**AVIS RELATIF À LA PROTECTION
CONTRE LES EVENTUELS EFFETS NOCIFS ET NUISANCES
PROVOQUÉS PAR LES RAYONNEMENTS NON IONISANTS
GÉNÉRÉS PAR DES ANTENNES ÉMETTRICES STATIONNAIRES**

Commune : MOUSCRON - Exploitant : PROXIMUS

Référence exploitant : 56BOR_05

Rapport n° 415 / 2025

Figure 1 : Vue en plan des lieux de séjour et des points de contrôle

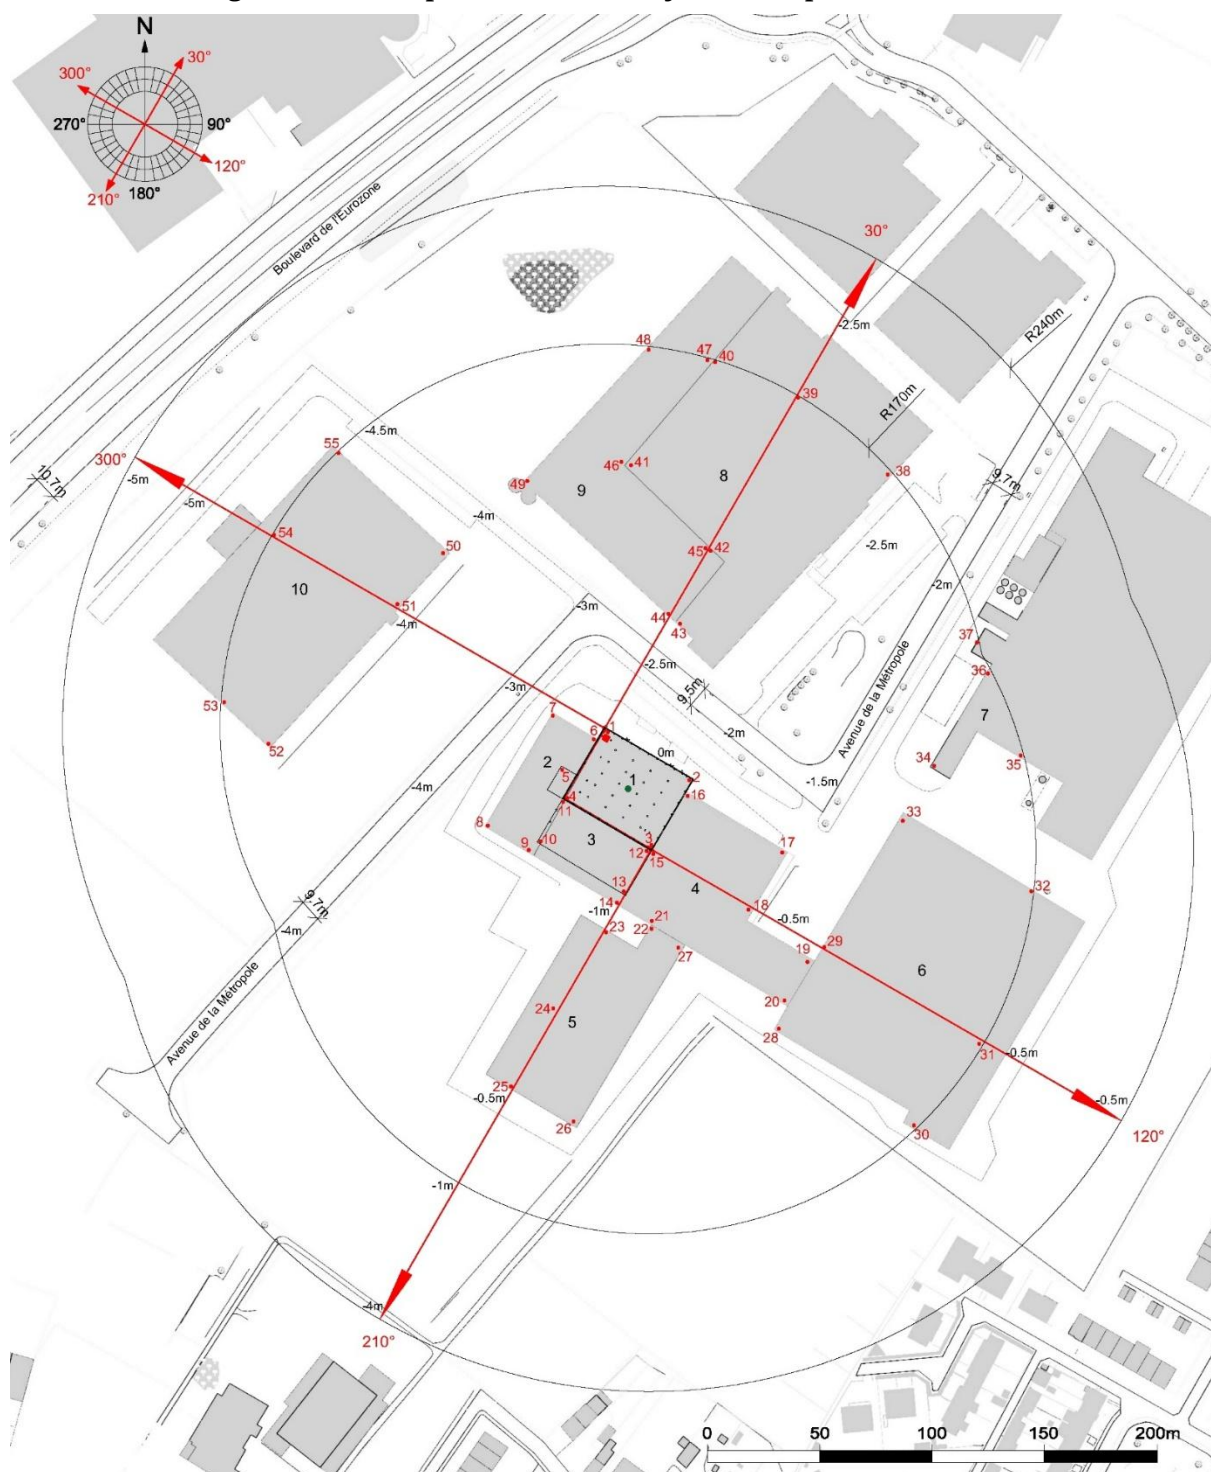
- le numéro du point de contrôle repris sur un des plans de la figure 1;
- le numéro du LS dans lequel se trouve le point de contrôle de la 1^{ère} colonne ;
- l'atténuation d'obstacle prise en compte pour le calcul de l'indice d'exposition dans le LS ;
- le résultat du calcul de l'indice d'exposition.

N° point de contrôle	LS	Atténuation (dB)	Indice d'exposition relatif à la limite par installation IE_i
45	LS9	3,0	0,375
19	LS4	3,0	0,352
42	LS8	3,0	0,291
20	LS4	3,0	0,274
13	LS3	3,0	0,269
29	LS6	3,0	0,256
1	LS1	10,0	0,204
51	LS10	3,0	0,200
28	LS6	3,0	0,193
24	LS5	3,0	0,190
25	LS5	3,0	0,182
50	LS10	3,0	0,166
3	LS1	10,0	0,165
26	LS5	3,0	0,155
41	LS8	3,0	0,146
46	LS9	3,0	0,141
10	LS3	3,0	0,140
49	LS9	3,0	0,119
44	LS9	3,0	0,108
31	LS6	3,0	0,099
39	LS8	3,0	0,098
54	LS10	3,0	0,097
33	LS6	3,0	0,096
40	LS8	3,0	0,089
47	LS9	3,0	0,087
30	LS6	3,0	0,084
55	LS10	3,0	0,082
8	LS2	3,0	0,080
38	LS8	3,0	0,077
11	LS3	3,0	0,076
48	LS9	3,0	0,075
32	LS6	3,0	0,067
52	LS10	3,0	0,065
53	LS10	3,0	0,063
34	LS7	3,0	0,056

En ce qui concerne les antennes de l'installation mentionnées dans le tableau 1, la distance maximale à laquelle la limite pourrait être atteinte, à l'extérieur, est égale à 106,0 m. S'il n'y a pas de LS à une distance inférieure, les antennes respectent forcément la limite d'immission.

Dans le cas des LS situés à l'intérieur des bâtiments, une atténuation d'obstacle est prise en compte et il en résulte que la distance maximale à laquelle la limite pourrait être atteinte se réduit à 75,0 m.

Figure 2 : Vue en plan des installations d'antennes dans un rayon de 300 mètres autour de l'installation faisant l'objet de la demande d'avis

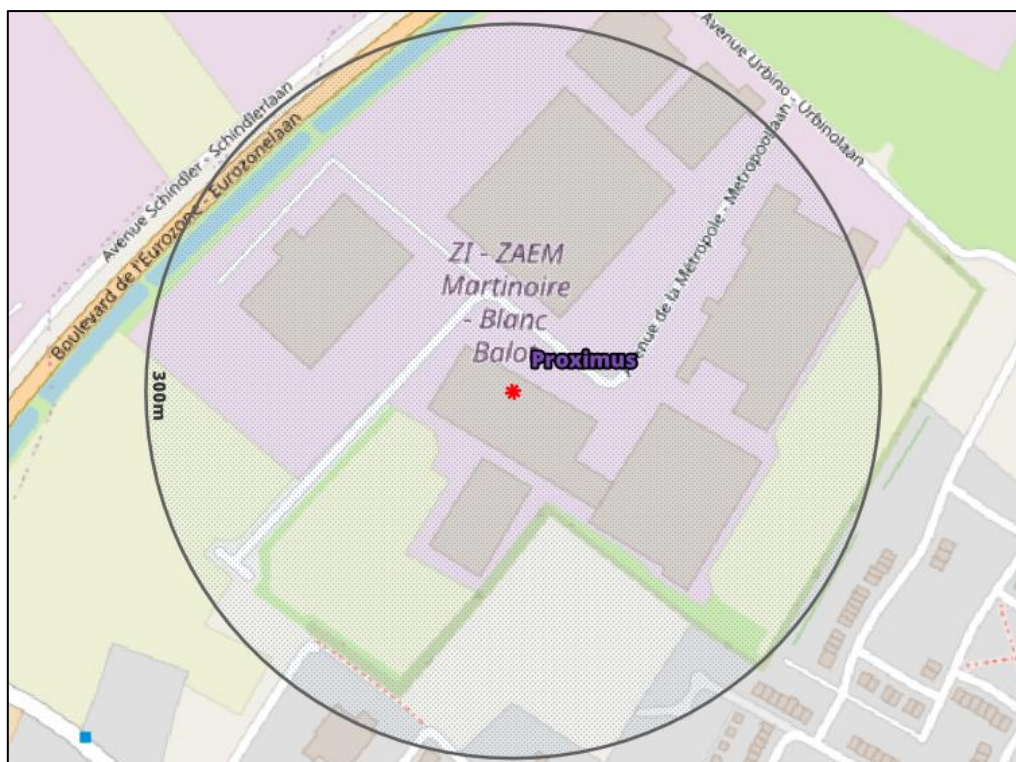
Le plan en projection verticale de la figure 2 indique la localisation des installations d'antennes émettrices stationnaires visées par le décret et situées dans un rayon de 300 mètres autour de l'installation référencée dans le paragraphe 2 et localisée au centre du cercle. Les données de localisation de ces antennes et les avis correspondant sont accessibles via le cadastre en ligne des antennes émettrices stationnaires⁸. Les installations prises en compte dans l'évaluation du respect de la limite cumulative sont les installations d'antennes émettrices déclarées en service par l'exploitant à la date du présent avis, à l'exception de l'installation référencée dans le paragraphe 2 et éventuellement d'autres installations ayant fait l'objet d'une demande d'avis à la même date et qui sont situées à l'intérieur de la zone de 300 mètres de rayon.

Compte tenu des considérations ci-dessus, il apparaît que l'intensité du rayonnement électromagnétique généré, dans les lieux de séjour situés dans un rayon de 300 mètres autour de l'installation référencée dans le paragraphe 2, par l'ensemble des antennes émettrices stationnaires de l'ensemble des exploitants du même site d'antennes émettrices stationnaires respecte la limite fixée à l'article 4, § 2 du décret.
